Ozone-120

Необходимо выполнить:

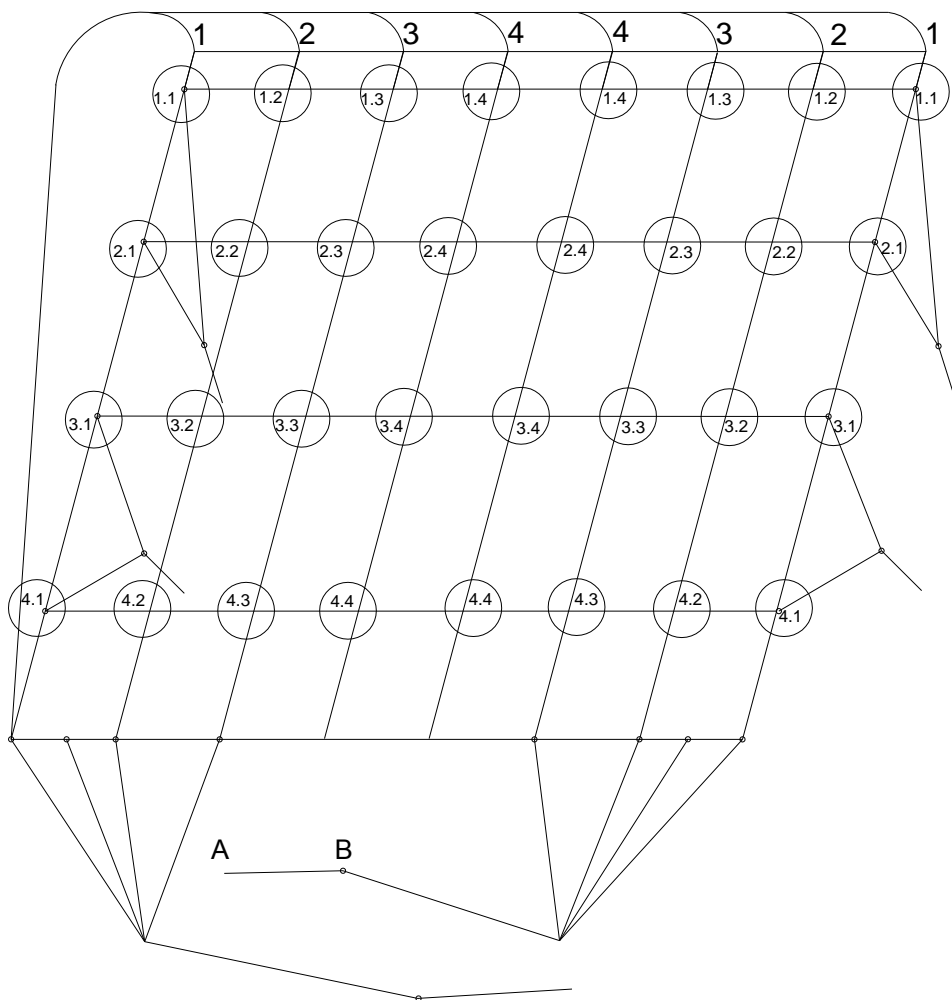
Ряд 1 Стропа № 1.4 - уменьшить у свободных концов (- 40 мм);
 1.3 - уменьшить у свободных концов (- 40 мм);
 1.2 - уменьшить у свободных концов (- 40 мм);
 1.1 - уменьшить у свободных концов (- 40 мм);

Ряд 2 Стропа № 2.4 - увеличить у развилки (+ 20 мм);
 2.3 - увеличить у развилки (+ 20 мм);
 2.2 - увеличить у развилки (+ 20 мм);
 2.1 - увеличить у развилки (+ 20 мм);

Ряд 4 Стропа № 4.4 - увеличить у развилки (+ 20 мм);
 4.3 - увеличить у развилки (+ 20 мм);
 4.2 - увеличить у развилки (+ 20 мм);
 4.1 - увеличить у развилки (+ 20 мм);

Стропа управления отрезок АВ должен быть \geq 550 мм.

1.4 - 2.4 = 60 мм	1.4 - 3.4 = 200 мм	3.4 - 4.4 = 200 мм
1.3 - 2.3 = 60 мм	1.3 - 3.3 = 200 мм	3.3 - 4.3 = 200 мм
1.2 - 2.2 = 60 мм	1.2 - 3.2 = 200 мм	3.2 - 4.2 = 200 мм
1.1 - 2.1 = 60 мм	1.1 - 3.1 = 220 мм	3.1 - 4.1 = 210 мм
